リコール届出一覧表

リコール届出日：令和 3年 6月 3日

リコール届出番号	外-3221	リコール開始日：準備出来次第	
届出者の氏名又は名称	Groupe PSA Japan株式会社 代表取締役社長 木村 隆之 (製作国： フランス共和国) (製作者名： オートモビル・プジョー) (問い合わせ先： 0120-840-240 プジョーコール) (製作者名： オートモビル・シトロエン) (問い合わせ先： 0120-55-4106 シトロエンコール) (製作者名： DS Automobiles) (問い合わせ先： 0120-92-6813 DS コール)		
不具合部位 (部品名)	排気ガス発散防止装置 (粒子状物質浄化装置 (DPF))		
基準不適合状態にあると認める構造、装置又は性能の状況及びその原因	ディーゼルエンジンの粒子状物質浄化装置 (DPF) において、エンジンコントロールユニットのプログラムが不適切なため、DPF内部の温度が想定より高温になることがある。そのため、当該内部のフィルターが熱影響により亀裂が発生することで、粒子状物質の浄化性能が低下し、排気ガス規制値を満足しなくなるおそれがある。		
改善措置の内容	全車両、 ①エンジンコントロールユニットを対策プログラムに書き換え、粒子状物質浄化装置 (DPF) を新品に交換する。 ②排気ガス中の粒子状物質の量を点検し、規定量以上の場合は粒子状物質浄化装置 (DPF) を新品に交換する。併せて、エンジンコントロールユニットを対策プログラムに書き換える		
不具合件数	0 件	事故の有無	0 件
発見の動機	本国からの情報による。		
自動車使用者及び自動車特定整備事業者等に周知させるための措置	<ul style="list-style-type: none"> ● 使用者 : 電話・ダイレクトメールにて通知する。 ● 自動車特定整備事業者：日整連発行の機関誌へ掲載する。 ● 弊社ホームページに掲載する。

改善箇所説明図

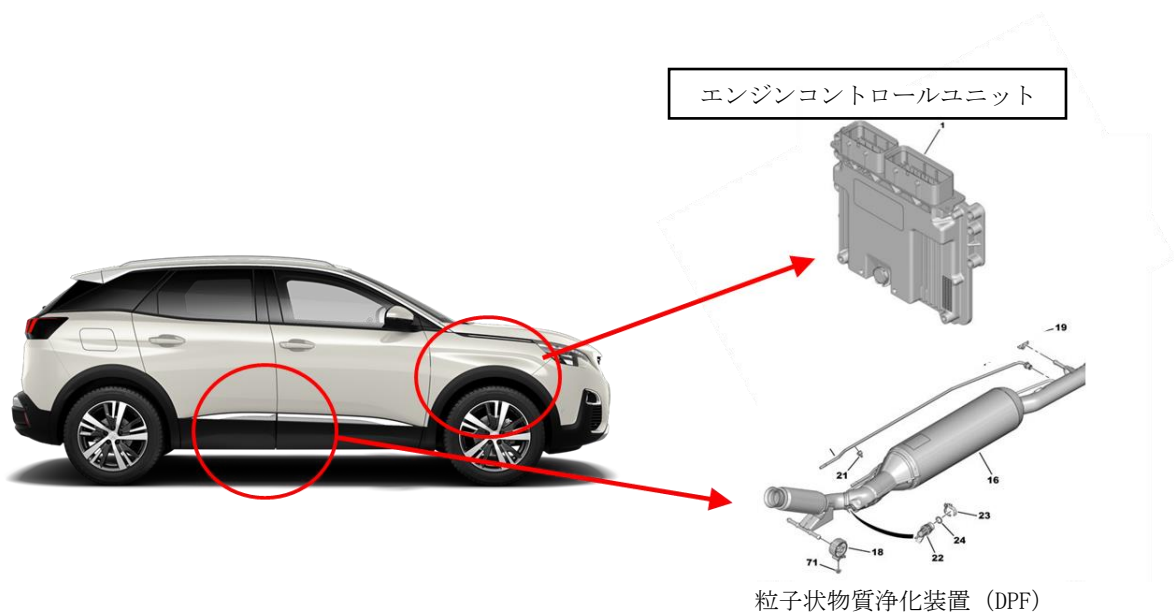
ディーゼルエンジンの粒子状物質浄化装置（DPF）において、エンジンコントロールユニットのプログラムが不適切なため、DPF内部の温度が想定より高温になることがある。そのため、当該内部のフィルターが熱影響により亀裂が発生することで、粒子状物質の浄化性能が低下し、排気ガス規制値を満足しなくなるおそれがある。

- ①エンジンコントロールユニットを対策プログラムに書き換え、粒子状物質浄化装置（DPF）を新品に交換する。
- ②排気ガス中の粒子状物質の量を点検し、規定量以上の場合は粒子状物質浄化装置（DPF）を新品に交換する。併せて、エンジンコントロールユニットを対策プログラムに書き換える。
